Mission régionale d'autorité environnementale

**Avis sur le projet d'exploitation
du Parc éolien le Blanc Triot
à Vaux-Villaine (08)
porté par la société P&T Technologie**

n°MRAe 2021APGE104

Nom du pétitionnaire	P&T Technologie
Commune	Vaux-Villaine
Département	Ardennes (08)
Objet de la demande	Construction et exploitation d'un parc éolien de 6 éoliennes et 2 postes de livraison
Date de saisine de l'Autorité Environnementale	25/10/21

Ci-dessous les positionnements des éoliennes suivants les trois variantes étudiées :

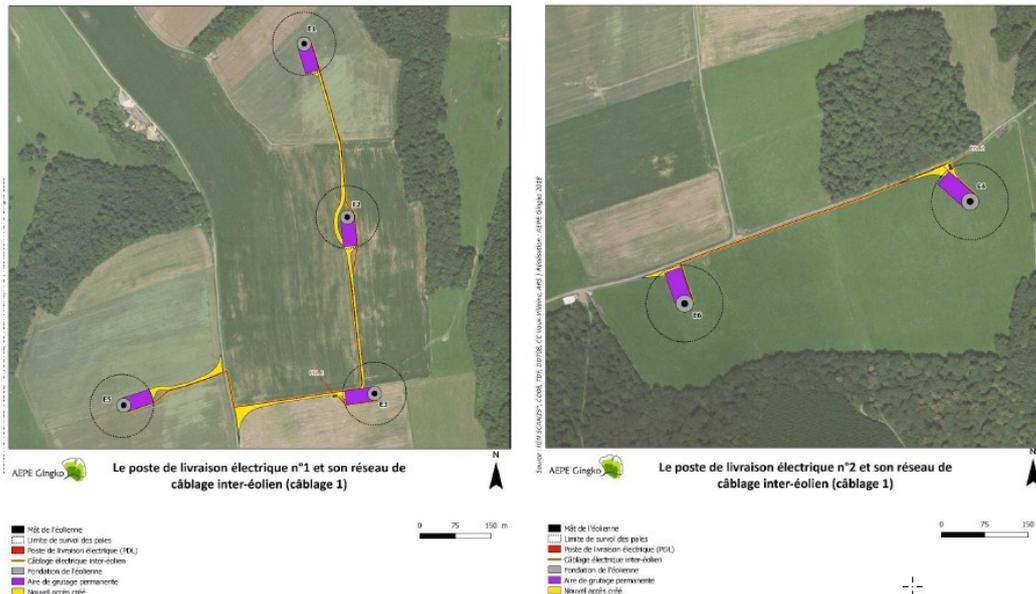
Pour déterminer la variante la moins impactante, le pétitionnaire a réalisé des photomontages permettant de visualiser les perceptions des éoliennes sur le cadre de vie des villages alentour les plus impactés (bourg de Vaux-Villaine et Neufmaison, et le hameau de Malgréout). La variante

choisie reste impactante pour le paysage, le cadre de vie des riverains, les sites classés et inscrits ainsi que pour le patrimoine local (cf paragraphes 3.1.2 et 3.1.3 ci-après).

De plus, l'Ae constate qu'aucune des variantes ne respecte la recommandation d'un éloignement supérieur à 200 m en bout de pale (et non à partir du mât) préconisé par les accords Eurobats relatifs à la conservation des chauves-souris en Europe ainsi que le Schéma régional éolien de l'ancienne région Champagne-Ardenne. Au vu de l'activité importante mesurée en lisière, ce critère apparaît pourtant pertinent.

Selon l'Ae, le choix de la variante retenue et sa justification ne respectent pas la présentation des résultats de l'étude des solutions de substitution raisonnables au sens de l'article R.122-5 II 7° du code de l'environnement⁵. En effet, cette étude devrait permettre de justifier le choix du site retenu comme étant celui de moindre impact environnemental, après examen de sites possibles sur la base d'une analyse multicritères (paysage, cadre de vie, mais aussi biodiversité, bruit, choix de la technologie...).

- **compléter l'examen des solutions alternatives par une véritable analyse d'autres implantations possibles ;**
- **compléter son dossier par l'analyse des variantes au regard des différents enjeux énoncés ci-dessus notamment de développer son étude en présentant les différents critères d'analyse afin de justifier le choix de la variante retenue ;**
- **justifier ses choix techniques et, lors de la finalisation du projet avant travaux, positionner les divers équipements au regard des performances des meilleurs standards techniques du moment, en termes d'efficacité énergétique et de moindres nuisances.**

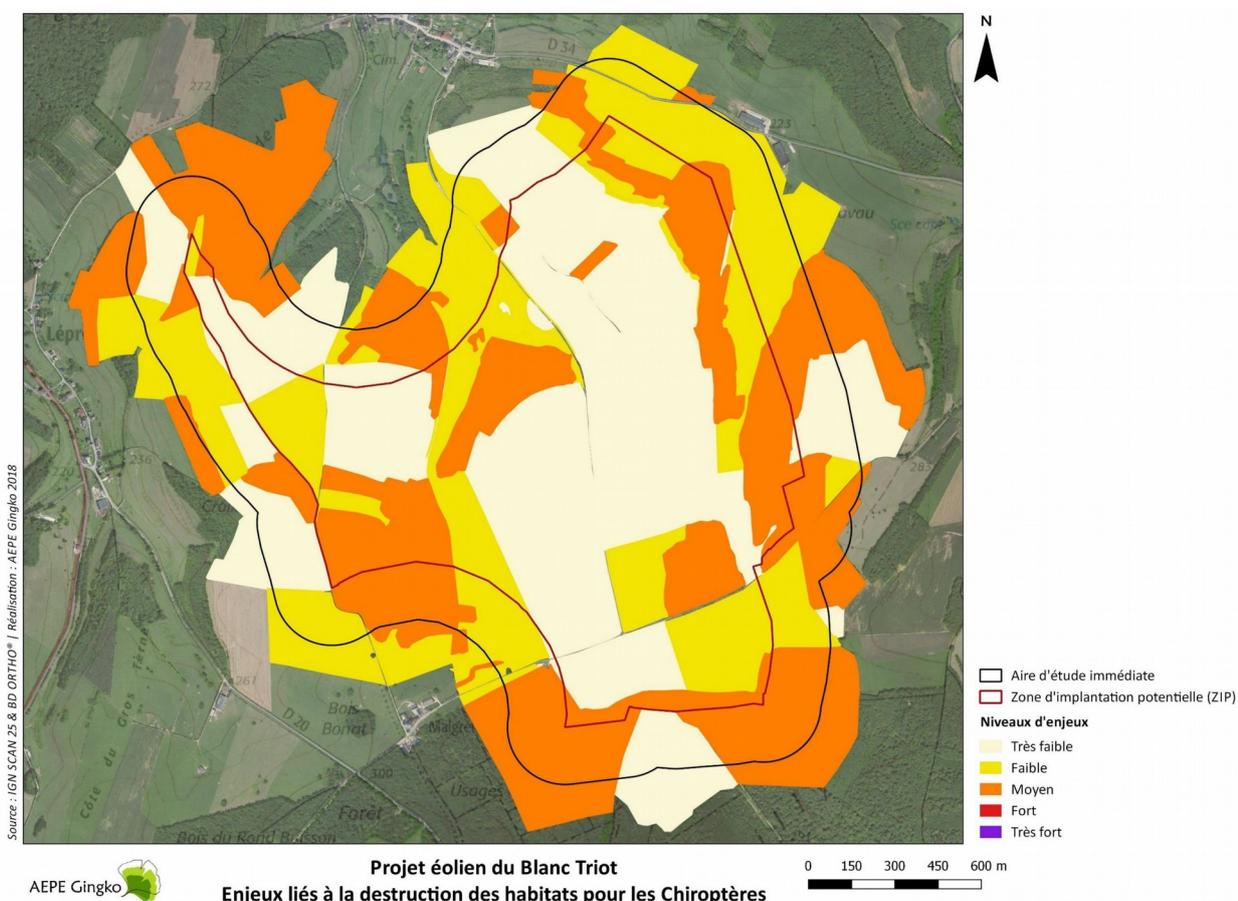
L'Ae constate que la distance d'éloignement du mât des éoliennes E1, E2, et E6 aux boisements est de 120 m, soit une longueur de 54 m environ entre les pales aux boisements.

L'éolienne E4 est encore plus proche avec une distance d'éloignement mât boisement de 100 m, soit de 34 m entre les pales et les boisements.

L'Ae déplore que le porteur de projet ne respecte pas la distance d'éloignement de 200 m préconisée dans le Schéma régional éolien et par Eurobats et rappelle au pétitionnaire sa recommandation de compléter son dossier par l'analyse des variantes au regard notamment du respect d'une distance de 200 m entre les lisières de bois et les pales.
